Powiat Legionowski - Starostwo Powiatowe
w Legionowie ul. gen. Władysława Sikorskiego 11
05-119 Legionowo
ZPU.272.1.2021

Dotyczy: postępowania o udzielenie zamówienia publicznego prowadzonego w trybie art. 275 pkt 1 na przebudowę drogi powiatowej Nr 1810W (ul. Wolska, ul. Akacyjowa, ul. Kościelna) w Gminie Nieporęt, na odcinku od km 2+479,70 do km 4+620,60 tj. na długości 2.140,90 m.

Wyjaśnienia i zmiana treści SWZ

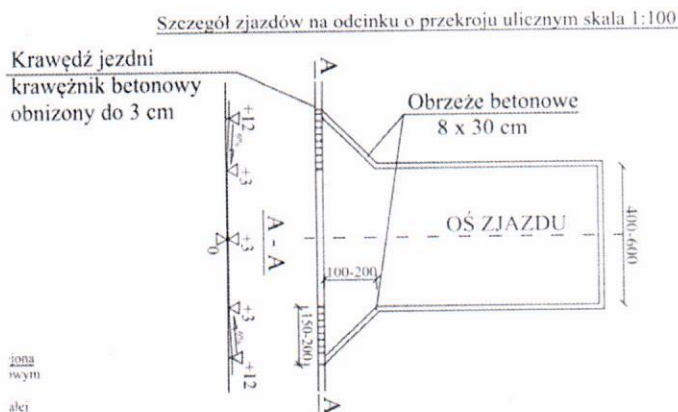
Branża drogowa. Oferent informuje, że według opisu technicznego oraz rysunków szczegółów konstrukcyjnych obrzeża betonowe 8x30x100 należy wykonać na ławach betonowych C12/15, jednak pozycje o numerach 102d.1.21, 103d.1.21 (Etap 1) oraz 135d.1d23, 136d.1.23 (Etap 2) przedmiaru robót wskazują na wykonanie ich

na podsypce cementowo-piaskowej. Prosimy o wyjaśnienie rozbieżności i wprowadzenie niezbędnych korekt.

Obrzeża należy wykonać na ławie betonowej C12/15. Przedmiar skorygowano.

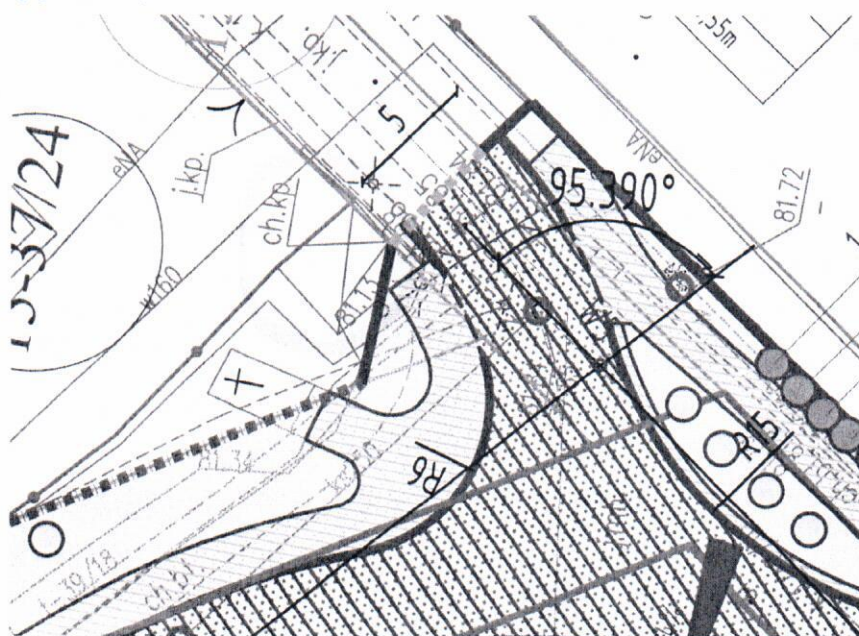
Branża drogowa. Oferent informuje, że zakresy nakładek i poszerzeń określone na planach sytuacyjnych nie pokrywają się z rysunkami przekrojów poprzecznych, np.:

- W kilometrze 2+601,2 według przekroju poprzecznego występuje nakładka, a plan sytuacyjny wskazuje na wykonanie pełnej konstrukcji,
- W kilometrze 3+773,36 według przekroju poprzecznego występuje pełna konstrukcja, a plan sytuacyjny wskazuje na wykonanie nakładki.

Prosimy o jednoznaczne wskazanie zakresu nakładek oraz wykonania pełnej konstrukcji.

Na całym zakresie należy wykonać pełną konstrukcję. Przedmiar skorygowano.
